**Nota van zienswijzen en ambtshalve aanpassingen
bestemmingsplan 'Leuskenhei'.**

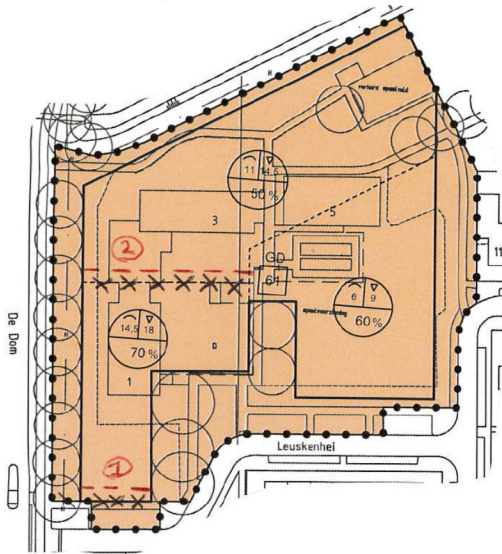
- Op de verbeelding is per abuis de aanduiding luchtvaartverkeerzone (Ihcs) niet opgenomen. De verbeelding zal hierop worden aangepast.
- Nadere stedenbouwkundige bestudering wijst uit dat het gewenst is dat het bouwvlak evenwijdig aan De Dom een paar meter naar het noorden opschuift. Hierdoor staat de bebouwing minder dicht op het openbaar gebied hetgeen de ruimtelijke kwaliteit ten goede komt.
De verbeelding zal worden aangepast zoals hieronder is weergegeven.

Nieuwe bouwlijn in rood (nummer 1): twee meter opschuiven richting het noorden.

Nieuwe bouwlijn in rood (nummer 2): drie meter opschuiven richting het noorden.
